28 mai 2021

## **Avis urgent relatif à la sécurité**

### **Le système TAH-t de SynCardia**

Figure 1

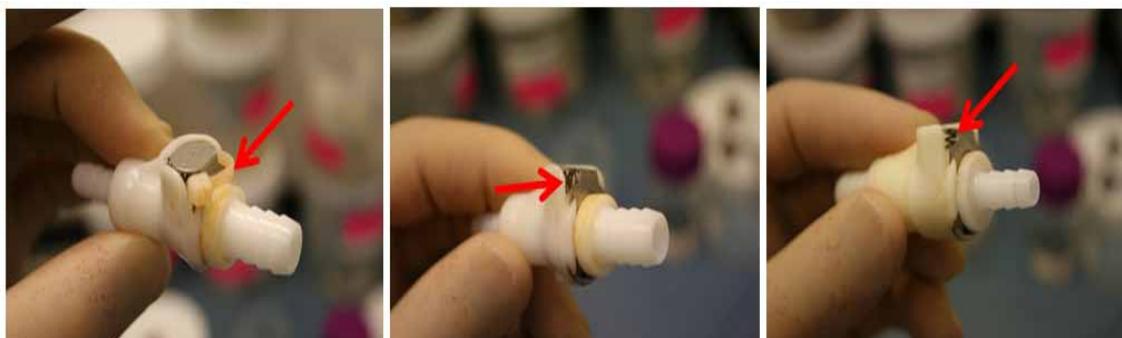
Le ressort à l'intérieur du boîtier du connecteur CPC femelle peut se déplacer ou se détacher du boîtier lors d'une insertion ou d'un retrait incorrects du collier de serrage du connecteur CPC pendant ou après l'échange ou le remplacement d'une console, empêchant le débranchement de la canule et l'échange des consoles. **Voir les figures 1 à 3**

Ressort CPC déplacé

- **Patients**
  - Doivent retourner au centre clinique pour faire réparer et/ou échanger le connecteur CPC.
- **Médecins**
  - En cas de déplacement du ressort du connecteur CPC de la canule gauche, il est recommandé de remplacer le connecteur CPC.
  - Pour ce faire, raccorder un connecteur CPC neuf à une ligne pneumatique de la console TAH-t en cours de pompage, puis sectionner les colliers de serrage sur le raccord cannelé de la canule patient.
  - Retirer le raccord cannelé de la canule patient et insérer immédiatement le raccord cannelé du connecteur CPC neuf en cours de pompage sur la nouvelle console. Fixer la canule avec les colliers de serrage neufs.

SynCardia a modifié la conception du couvercle du connecteur CPC qui résout ce problème. Cette modification de conception fait actuellement l'objet d'un examen par l'autorité compétente.
